গণপ্রজাতন্ত্রী বাংলাদেশ সরকার
শ্রম ও কর্মসংস্থান মন্ত্রণালয়
কলকারখানা ও প্রতিষ্ঠান পরিদর্শন অধিদপ্তর

ক্যাপ পর্যবেক্ষণের তথ্য

কারখানার নাম	কনকরডিয়া প্যাসিফিক গার্মেন্টস লিমিটেড
ঠিকানা	Jazor, National University, Gazipur Sadar, Gazipur
কারখানার কোড	GZP075
কালার কোড	
মূল্যায়নের ধরণ: অগ্নি মূল্যায়ন	পর্যবেক্ষণের তারিখ: ৩১-০১-২০২৩
১. পর্যবেক্ষণ

পরিদর্শন পর্যবেক্ষণ	Type of exit doors
কাপ আইটেম ক্যাটাগরি

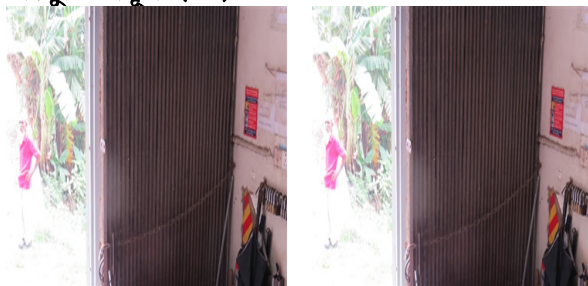
কার্যক্রম	All the exit doors of staircase enclosure need to be replaced by side swinging fire rated doors so that the staircase remains free from smoke as well as the lockable doors can be opened easily in the direction of evacuation without the use of a key.
সুপারিশের তথ্যসূত্র	
কারখানার কার্যক্রম	
অগ্রাধিকার	৬ সপ্তাহ
চূড়ান্ত সময়সীমা	-
সংশোধিত সময়সীমা	১৬-০৮-২০২২
অগ্রগতির অবস্থা	চলমান
মন্তব্য	19 July 2020: There are two nos. of exit in stair-1 (north) and stair-2 (south). In ground, 1st and 2nd floor of stair-1, both the exits are outward swinging one motion unlocking system fire rated doors. In stair-2, one exit is outward swinging fire door and another exit of electrical room is collapsible type with locking provisions. 05-10-2020: Collapsible and sliding door found on spot. In some place they also installed fire door also. 05-01-2021: Collapsible and sliding door found on spot. In some place they also installed fire door also. 03-06-2021 (CVV4) : Collapsible and sliding door found but some exit door replaced by side swinging and un-lockable doors in the building. 25 August 2021: Fire doors are found properly installed except the basement egress. 01 nos of collapsible gate is found. 03/08/2022: Side swinging fire rated doors are found in all exits of all floors leading to the stairs. But collapsible gate is found at final exit of the building with locking features. 31/01/2023: Same as before.
